Stellungnahme der Verwaltung zu den Anregungen und Bedenken aus der frühzeitigen Beteiligung der Träger öffentlicher Belange, der Naturschutzverbände und des Beirates bei der Unteren Landschaftsbehörde und der Bürger zur 9. Änderung des LP I – Neuss –

Anlage 1a
9. Änd. Landschaftsplan

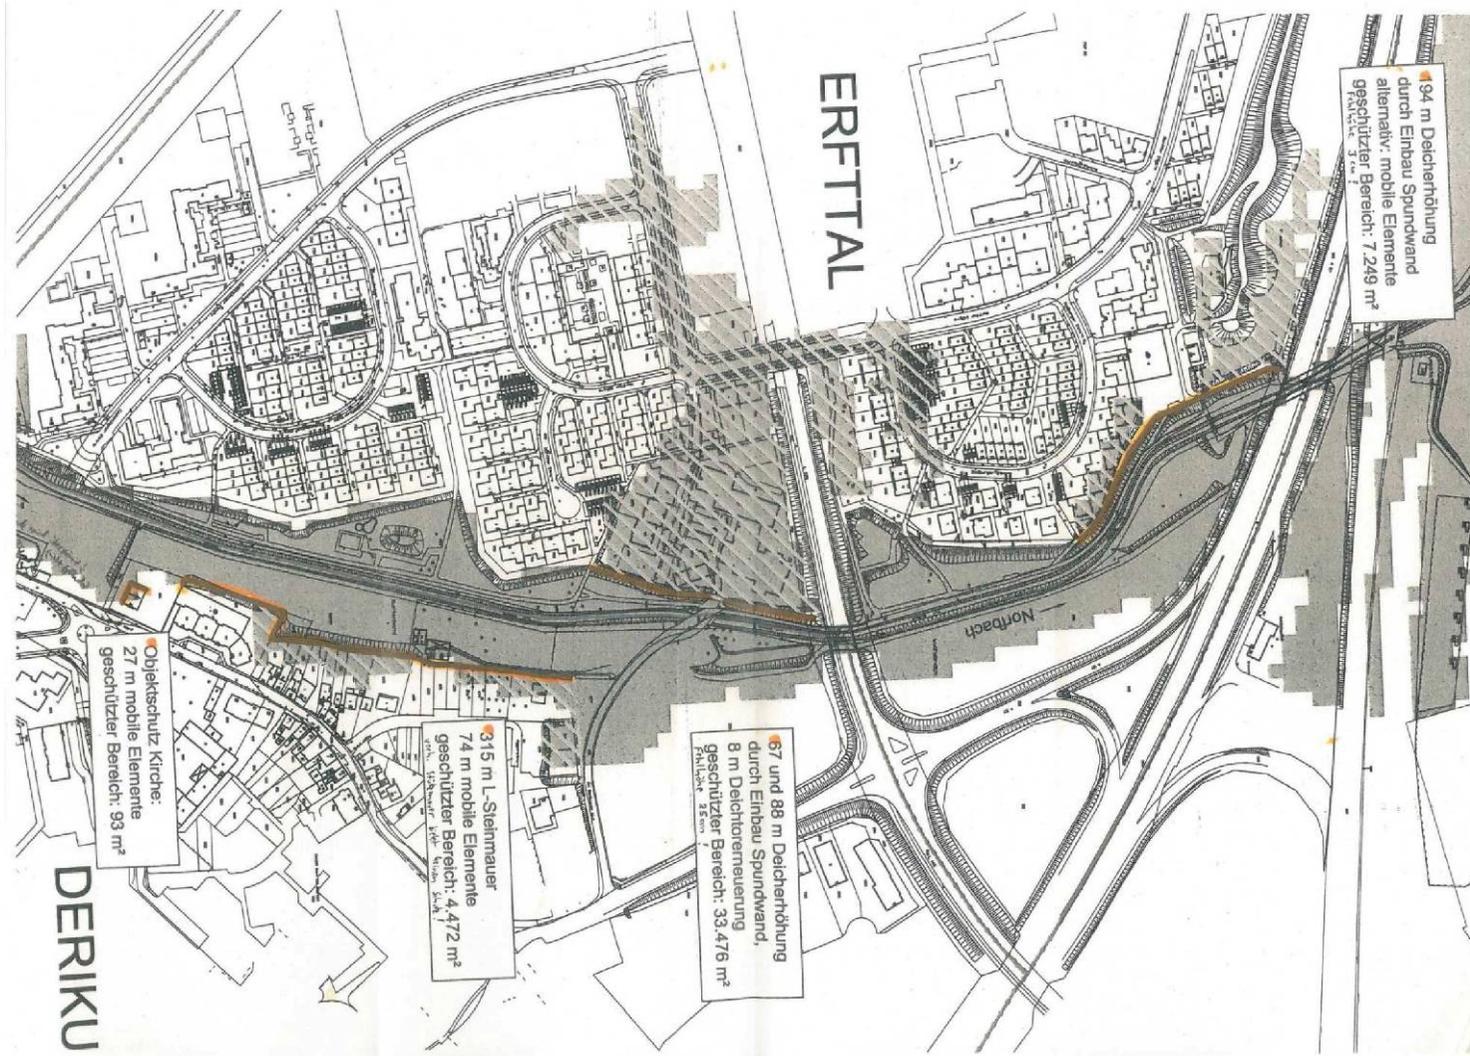
Lfd.-Nr.	TÖB	Anregungen und Bedenken	Stellungnahme der Verwaltung
		<p>Landschaftsplan möchte ich zum Anlass nehmen, auf Konflikte zwischen dem Landschaftsschutz und den städtebaulichen, verkehrlichen und tiefbautechnischen Planungen hinzuweisen. Daher möchte ich Sie bitten, die im Folgenden aufgeführten Bereiche aus den Landschaftsschutzgebieten herauszunehmen, um an diesen Stellen städtische Interessen zu wahren.</p> <p>Im Änderungsbereich "Erfttal" sind vorhandene Anlagen des technischen Hochwasserschutzes entlang des Norfbaches betroffen (siehe Anlage 1 a). Diese müssen mittelfristig neu geplant werden, da sie den aktuellen technischen Anforderungen und dem Bemessungshochwasser angepasst werden müssen. Um zusätzliche Interessenskonflikte zwischen Landschaftsschutz und Hochwasserschutz zu vermeiden, bitte ich, die entsprechenden Flächen (siehe Anlage 1 b) nicht als Landschaftsschutzgebiet festzuschreiben.</p> <p>Im Änderungsbereich "Vogelsang" (L 6.2.2.1) ist eine Kindertagesstätte geplant, die eine Aufhebung bzw. eine Befreiung von den Festsetzungen des Landschaftsschutzes erfordert. Diese Planung ist dem Rhein-Kreis Neuss bereits bekannt. Auch sind entsprechende Gespräche mit der Bezirksregierung Düsseldorf geführt worden - siehe beiliegenden Gesprächsvermerk. Es wird vorgeschlagen, die Fläche durch eine Maßnahme zu kompensieren, die eine ähnliche Biotopstruktur entstehen lässt. Es soll der verrohrte Stingesbach in Teilen freigelegt werden.</p>	<p>Der Anregung kann nicht gefolgt werden: Dieser innerstädtische Grünzug ist eine wichtige „Grünschneise“ im innerstädtischen Gefüge und aus diesem Grund in Gänze landschaftsschutzwürdig.</p> <p>Die für den Hochwasserschutz erforderlichen Maßnahmen müssen im Einzelfall in Übereinstimmung mit dem LSG – Status geplant und mit dem RKN abgestimmt werden. Die Umsetzung der Belange des Hochwasserschutzes und des Landschaftsschutzes erfolgt im Rahmen des wasserrechtlichen Planfeststellungsverfahrens.</p> <p>Der Anregung kann nicht gefolgt werden. Die betr. Erweiterungsfläche innerhalb des relativen schmalen Grünzuges ist landschaftsschutzwürdig. Die eventuelle Herausnahme von Teilbereichen aus dem LSG und die Zuordnung von Kompensationsmaßnahmen muss im Einzelfall im Zuge einer landschaftsrechtlichen Befreiung geregelt werden.</p>

Anlage 2
9. Änd. Landschaftsplan

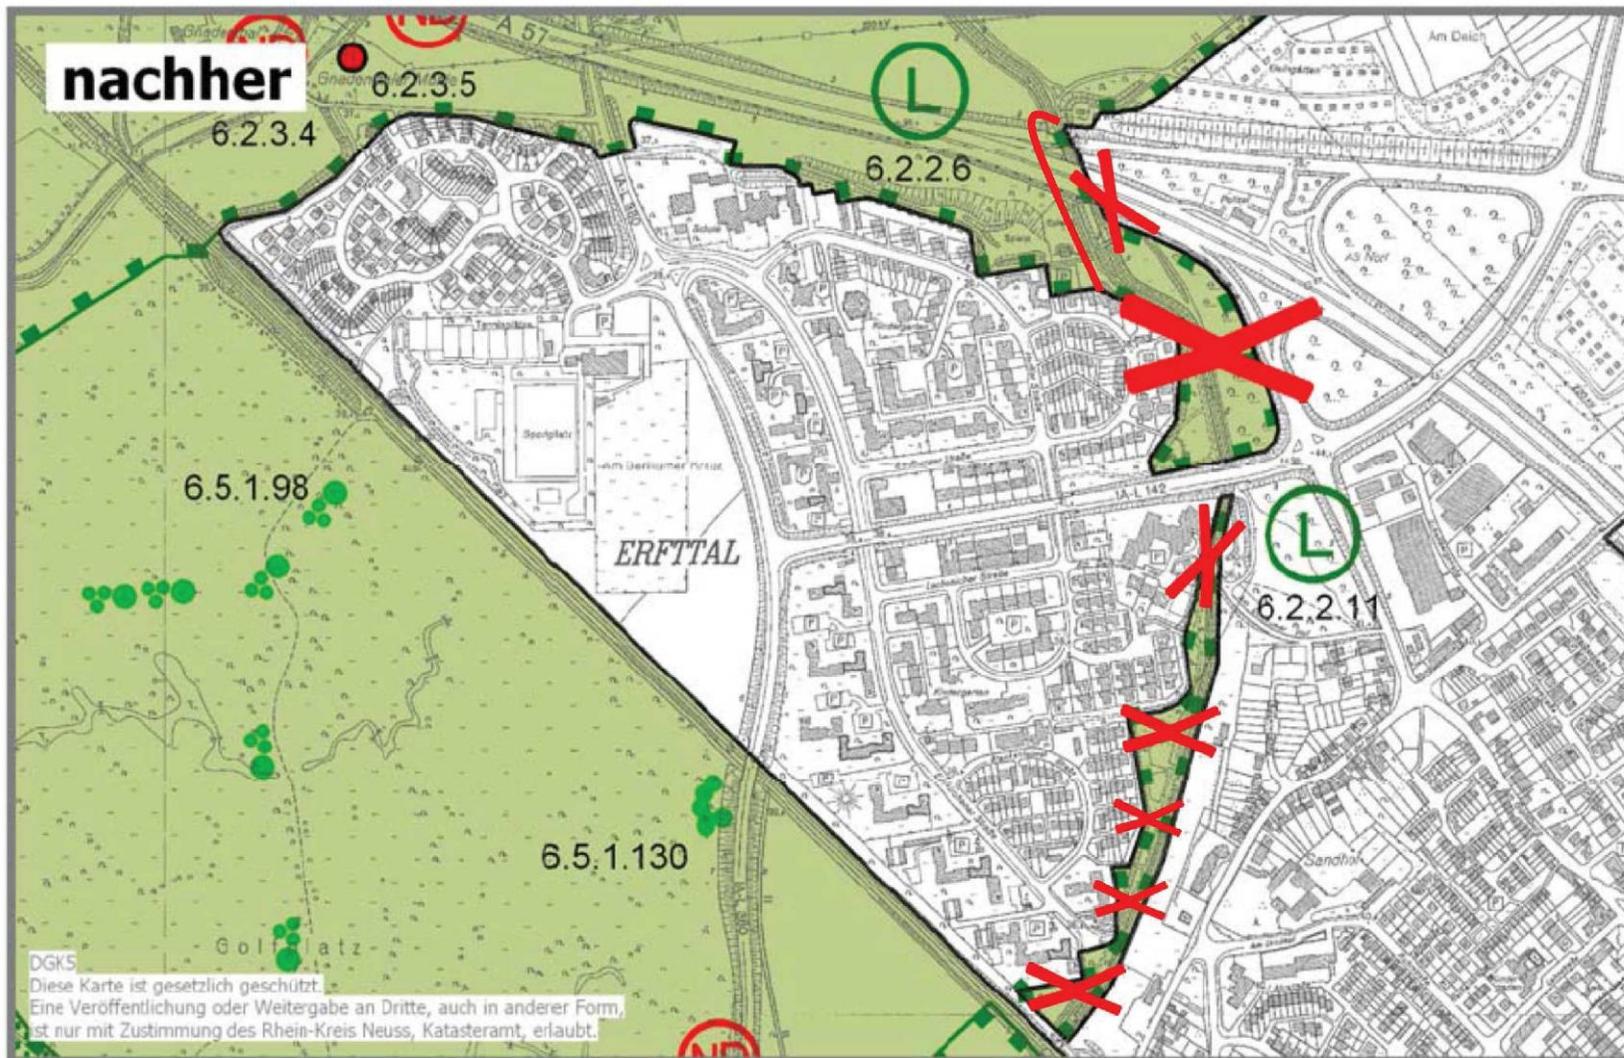
Lfd.-Nr.	TÖB	Anregungen und Bedenken	Stellungnahme der Verwaltung
		<p>Im Änderungsbereich "Rennbahn" sollte eine Bereinigung der Abgrenzung des Landschaftsschutzgebietes erfolgen. Die westliche Fläche mit den Gebäuden (Globetheater, Wetthalle Rennbahnrestaurant) und Parkplatzflächen sollte aus dem Plan herausgenommen werden (Anlage 2), da der Charakter eines Landschaftsschutzgebietes hier nicht gegeben ist. Darüber hinaus sind weitere bauliche Entwicklungen bzw. die unmittelbare Anbindung des Wendersplatzes an das Rennbahngelände durch Bauwerke zur Überbrückung oder Unterführung der Gleise Hochwassermauern geplant.</p> <p>In Nordrhein-Westfalen sollen mit Unterstützung der Landesregierung fünf Radschnellwege geplant werden. Die Stadt Neuss ist an der Strecke Neuss - Universität Düsseldorf - D.-Benrath - D.-Garath - Langenfeld und Monheim (31 km) beteiligt. Der Trassenverlauf tangiert den Änderungsbereich "Rennbahn". Zur Zeit befindet sich eine Machbarkeitsstudie in Arbeit, die mehrere Trassenvarianten untersucht. Eine Variante unterquert die Langemarckstraße direkt nördlich der Tankstelle und mündet dann im LSG der Rennbahn. Denkbar wäre dann u. a. eine Führung auf der Grasrennbahn in Richtung Hessentor. Diese Trasse ist in der Anlage 4 schwarz eingetragen. Wenn der Radschnellweg (RSW) so realisiert würde, sollte auch der schwarz</p>	<p>Der Anregung wird nicht gefolgt: Der betr. Bereich der Rennbahn ist als innerstädtische Freifläche im Sinne des § 26 Abs. 1 Ziff. 1 und 3 BNatSchG LSG – würdig. Die Fläche wird insgesamt durch eine alte Baumreihe (überwiegend ca. 100 – jährige Platanen) geprägt, welche das Rennbahngelände nach Westen begrenzt. Eine weitere Versiegelung der übrigen Fläche soll durch den Landschaftsschutz begrenzt werden. Eine freiraumplanerische Gestaltung der Fläche für die Erholungsnutzung ist gem. Entwicklungsziel 1 K möglich und wünschenswert. Für bauliche Entwicklungen der Fläche muss im Rahmen der konkreten Bauleitplanung im Einzelnen geprüft werden inwieweit in diesem Bereich Möglichkeiten für die Umsetzung und Befreiung von den LSG Festsetzungen bestehen.</p> <p>Der Anregung kann nicht gefolgt werden: Die betr. Planung ist zu unbestimmt. Planungsvarianten rechtfertigen keine Reduzierung des Landschaftsschutzes. Im Rahmen der konkreten Planung muss im Einzelnen geprüft werden, inwieweit Möglichkeiten für die Umsetzung und Befreiung von den LSG Festsetzungen bestehen.</p>

Anlage 4

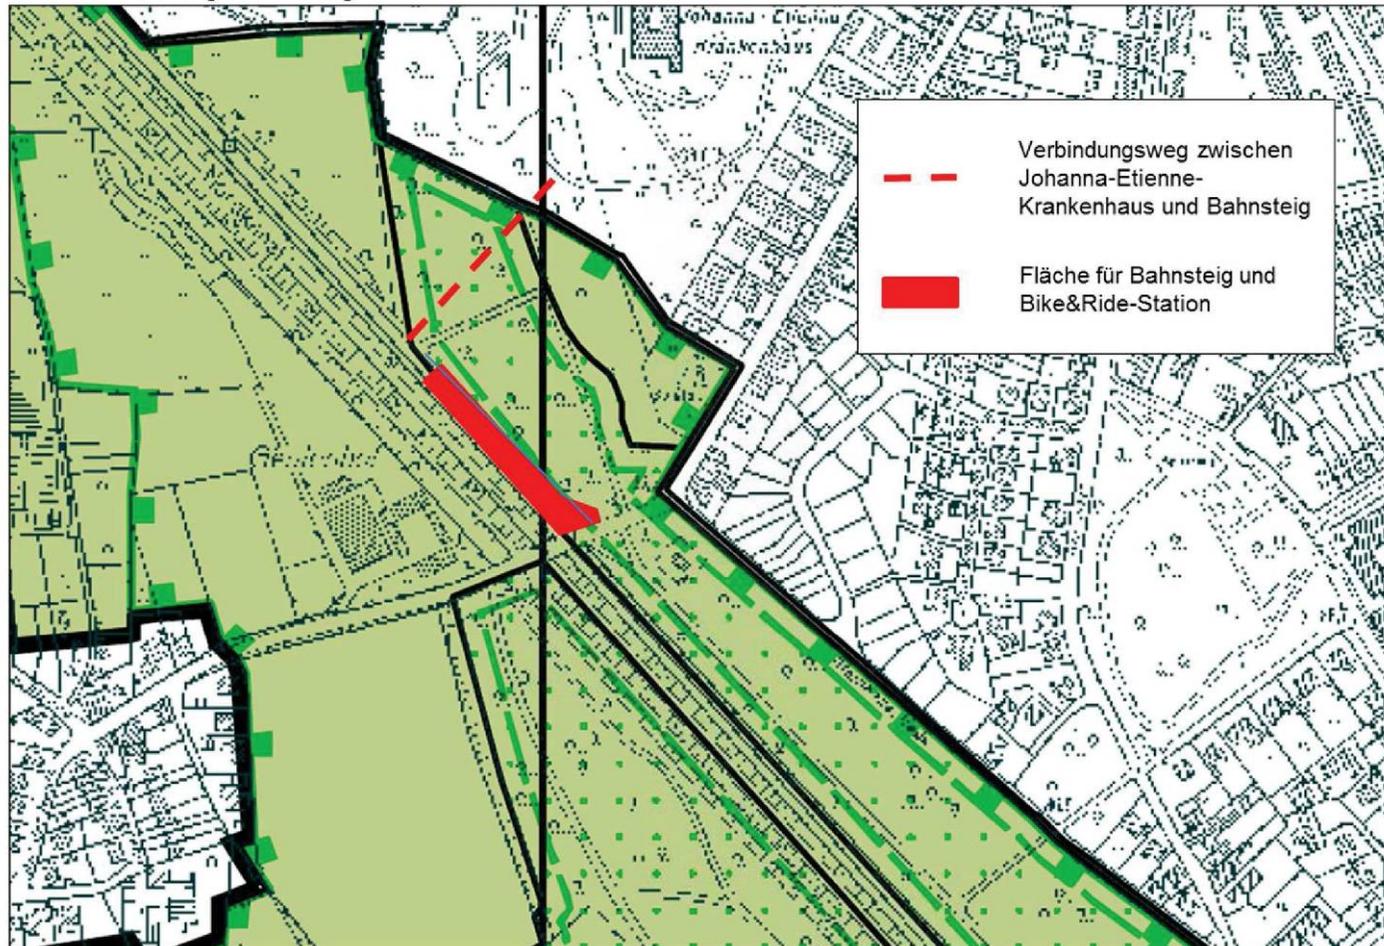
Darstellung der Flächen für den Bahnsteigbereich und die Bike&Ride-Station sowie des Verbindungswegs zwischen Johanna-Etienne-Krankenhaus und dem Bahnsteig des neuen Haltepunktes

Die Fläche für den Bahnsteig und die Bike&Ride-Station umfasst ca. 115 m x 15 m mit einer Aufweitung an der Geulenstraße. Genauere Planungen dazu liegen noch nicht vor.
